## Mejora importante de diseño: Brazos de control inferiores frontal y trasero de Jeep Wrangler TJ

<b>Marca</b>	Supreme	<b>Producto</b>	Brazos de control	<b>Fecha</b>	Abril de 2021
<b>Número(s) de parte</b>	CMS25187

**Figura 1.** Brazo de control Supreme de Mevotech con perfil de estampado mejorado con refuerzo (arriba) en comparación con el brazo de control estilo equipo original (abajo)

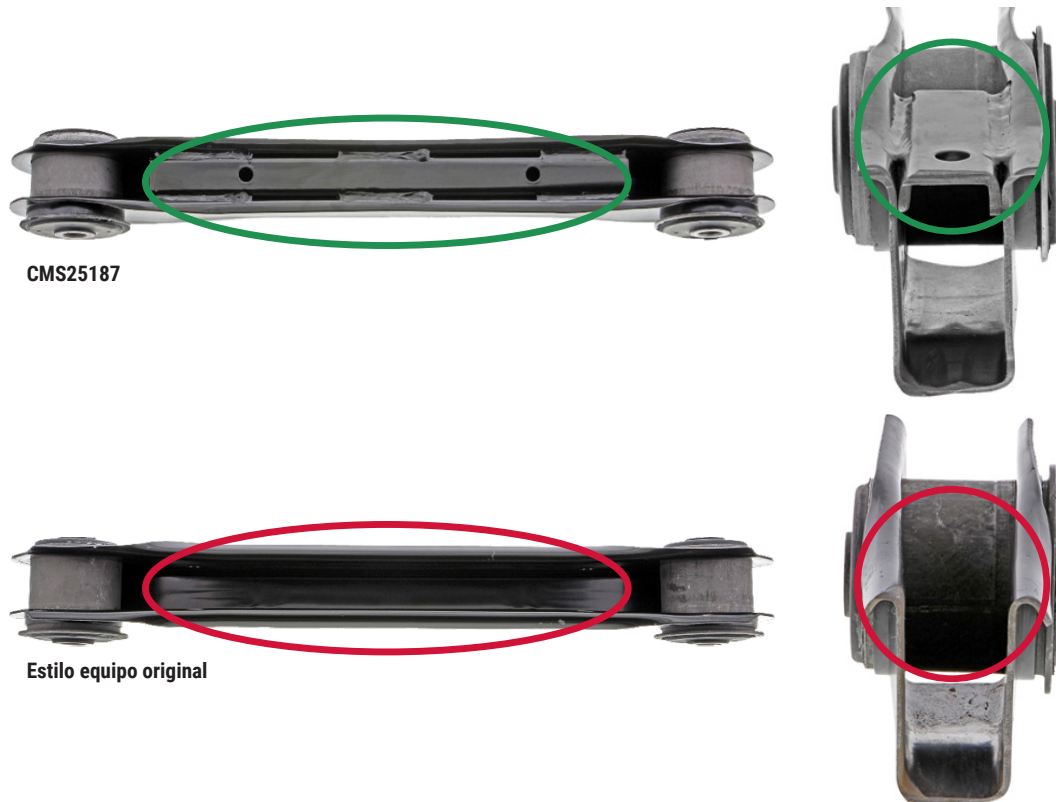
Los números de parte de fabricante de equipo original 52088654 y 52088654AB, y otros brazos de control inferiores frontales y traseros estilo equipo original para las siguientes aplicaciones, retienen el perfil de estampado original.

El brazo de control inferior frontal y trasero Supreme de Mevotech CMS25187 está diseñado con un perfil de estampado mejorado, y contiene un refuerzo soldado adicional. Este refuerzo agrega rigidez y resistencia al conjunto. Además, el brazo de control está recubierto con un tratamiento anticorrosivo protector para mayor vida útil de la parte. Consulte la Figura 1.
